改善箇所説明図

盗難発生警報装置のコネクタ

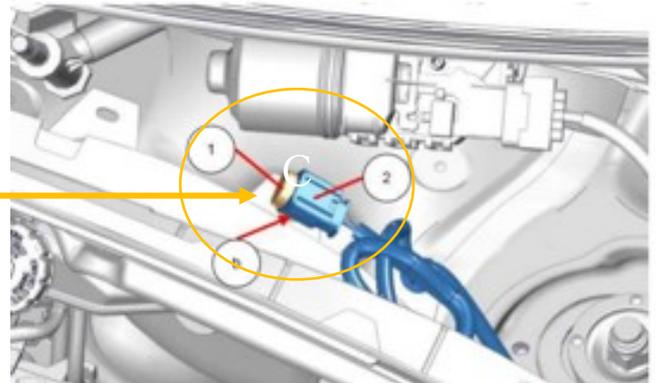
盗難発生警報装置ハーネスにおいて、作業指示が不適切なため、当該ハーネスのコネクタにダミープラグが装着されていないものがある。そのため、水が当該ハーネスを伝ってビルトインシステムインターフェイス（BSI）コネクタ部に浸入し、BSIコネクタ内部で短絡を起こして、最悪の場合、火災を引き起こすおそれがある。

全車両、当該コネクタを点検し、ダミープラグが装着されていない場合はダミープラグを装着する。なお、当該コネクタの端子に腐食が生じている場合は、BSIを新品に交換する。

運転席側ドアロックストライカー取り付けボルトの頭に黄ペイントを塗る。
